2018（平成 30）年 11 月 7 日

飯田建設事務所 所長
坂 田 浩 一 様
技術検討委員会
委員長および委員の皆様

伊那谷・残土問題連絡協議会
共同代表：桂川雅信
連絡先：南信州地域問題研究所
mail：nan-tike@dia.janis.or.jp
電話：0265-52-5391

半の沢の谷埋め盛土に関する技術検討委員会への意見書

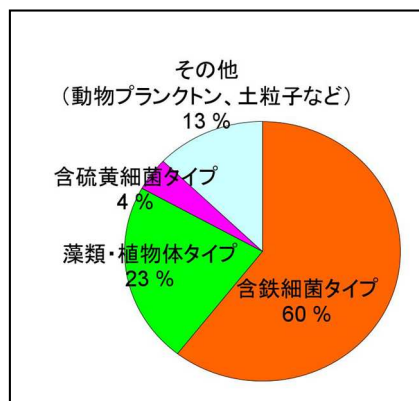
れている目づまりの原因は鉄バクテリアのスライムの付着によるものですが、農水省の調査ではその他の原因物質もあり、土中を移動する水は多様な無機物、有機物を運ぶため、目づまりはどこでも発生する可能性があるのです。現実にはやってみなければわからない世界もあり、最初から目づまりはあり得ないとして考えること自体が危険なものといわなければなりません。（左の図は「水抜きボーリングの目づまり原因とその対策」（農林水産省）から抜粋）

左の図は不織布に鉄バクテリアのスライムが付着したのですが、盛土内の嫌気状態から好気状態に移行する不織布近傍は様々な物質が付着する好適な

さらに問題なのは、もともとこの不織布そのものは「吸い出し防止材」としての役割を持たせているため、メーカーの資料でも透水係数が $10^{-2} \sim 10^{-1}$ (cm/s) 程度である点です。つまり、盛土全体がもし均質な礫で透水係数が高くても、不織布の周辺では浸透速度が低下するため、地下水位は上昇せざるを得ないのです。しかも盛土全体は均質な礫などではなく、かなりの範囲に細粒分の多い砂質土が混在する状態ですから、盛土内部には水みちが形成され降雨時には全体として地下水位の高い状態が長時間継続する可能性があります。

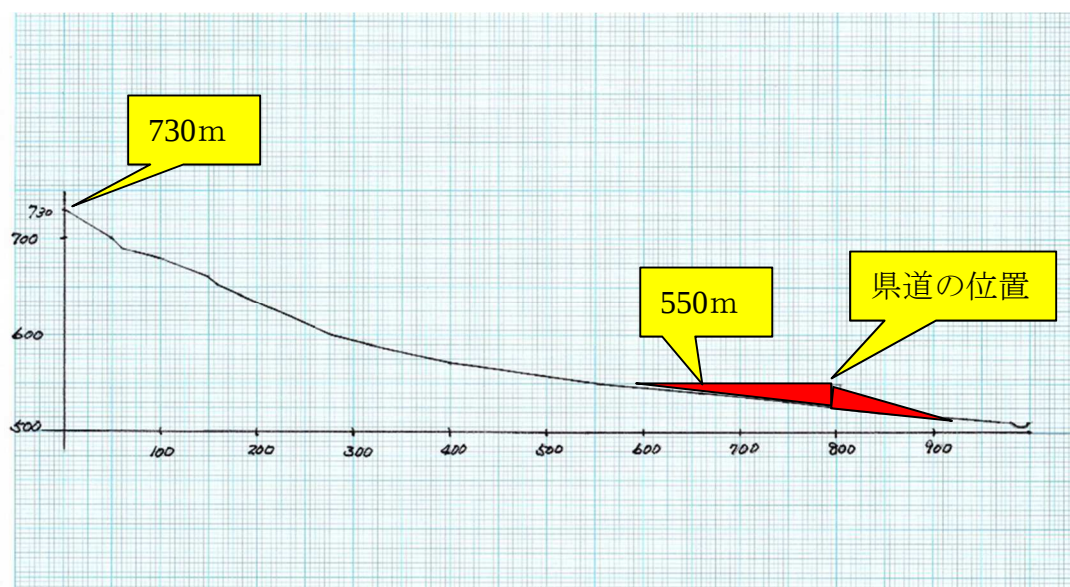
下図をご覧ください。

この図は半の沢の谷頭部から小渋川までの縦断図で、赤い部分が盛土部と県道の位置です。谷頭部と両岸は盛土位置から約 200m の高低差があり、沢の上流部や両岸から落下する流出物は、当然道路の上部を通過することになります。また、流域

から流入する地下水も基盤まで浸透して下流域に流出するため、盛土内での地下水位の上昇は避けられないでしょう。

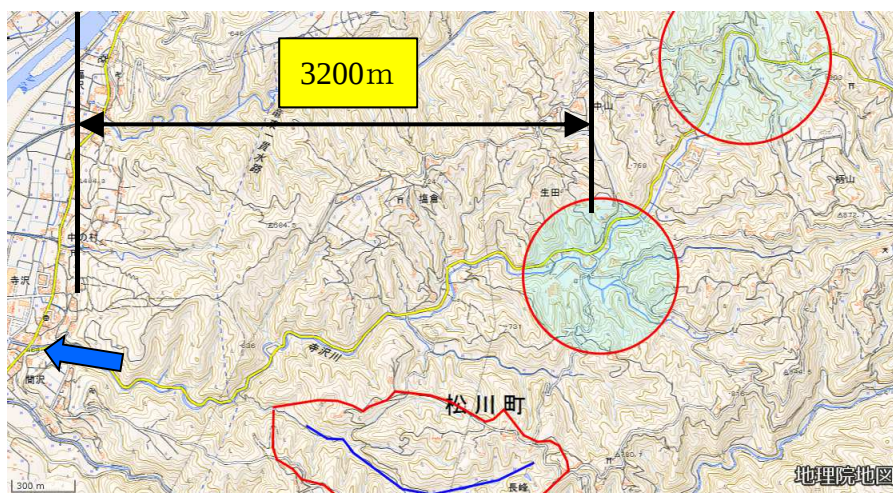
地域住民が盛土の崩壊に大きな不安を感じているのは、三六災害時の土砂災害の経験があるからと述べました。隣接する松川町では三六災害で生田東地区の谷筋から流出した土砂が寺沢川を堰き止め、これらが土石流となって下流域の福与地区を壊滅させました。このことから、福与地区の住民はＪＲ東海が生田東地区にトンネル残土による盛土を提案した際にも「災害の危険性が拭えないので認められない」として反対を表明し、町当局も残土処分地の候補地を取り下げることとなりました。

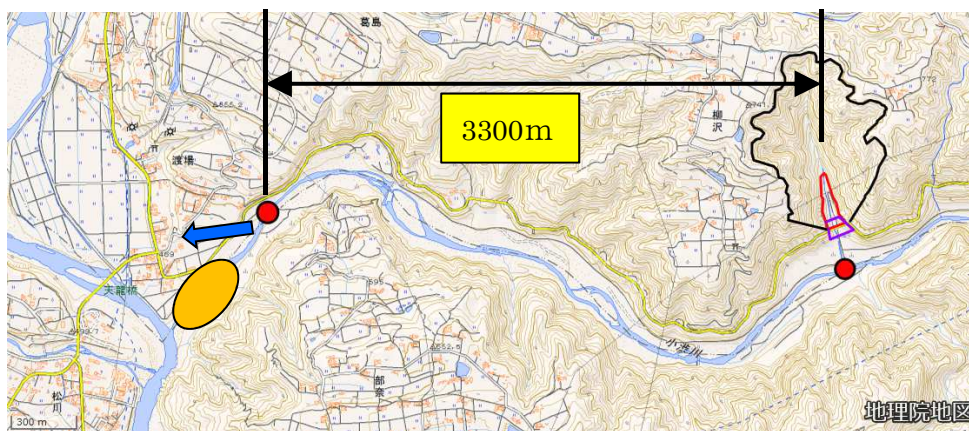
この三六災害時の土砂流出地点と土石流が到達した地域との距離は 3200mでした。一方で今回ＪＲが計画している半の沢と下流域の渡場地区を図示すると下記のようになります。

図のように渡場地区の入口付近までの距離は 3300mであり、渡場地区交差点の標高 469mに対して、天龍川合流点付近の河床は砂州が発達して 470mを超えていま

す。豪雨時には天竜川の水位も上昇していることから、半の沢の崩壊土砂が土砂流となって渡場地区に襲来する可能性は否定できないのです。

三六災害時の松川町寺沢川と比較しても、小渋川の流下エネルギーは数倍以上であり崩壊土砂量によっては地域が壊滅する状態になりかねないのです。
